**PREVOST****CAMPAGNE
DE
RAPPEL****CR24-33**

DATE :	Septembre 2024	SECTION : 18 CARROSSERIE
SUJET :	INSPECTER LES CEINTURES DE SÉCURITÉ DES SIÈGES PASSAGERS

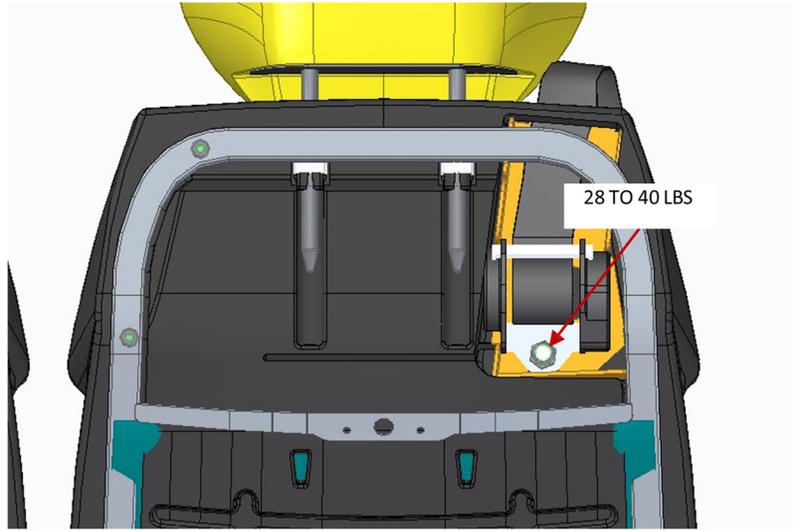
7. Retirer l'écrou et retirer la ceinture de sécurité.

8. Installer la nouvelle ceinture de sécurité 867726 avec le nouvel écrou 5001734.
9. Serrer avec un couple de **28 à 40 lb-pi**.

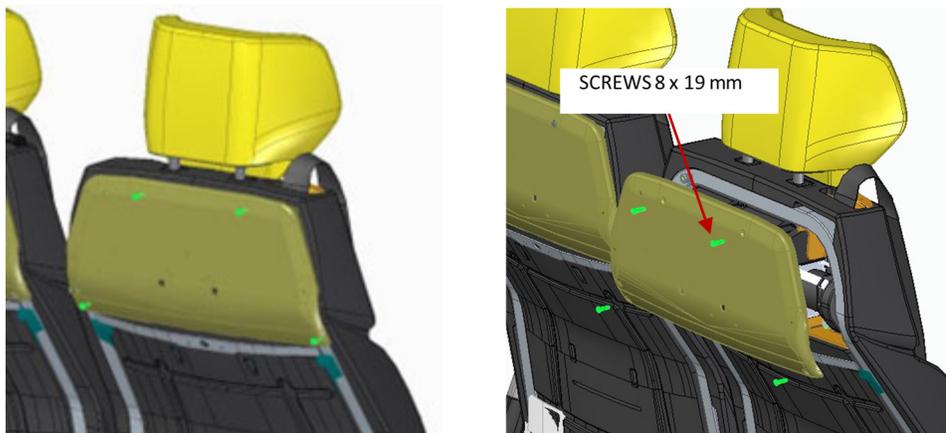
10. Installer le support de ceinture de sécurité sur la plaque latérale et centrale avec les boulons (1x par ceinture) et les écrous (1x par ceinture).
11. Serrer avec un couple de **28 à 40 lb-pi**.
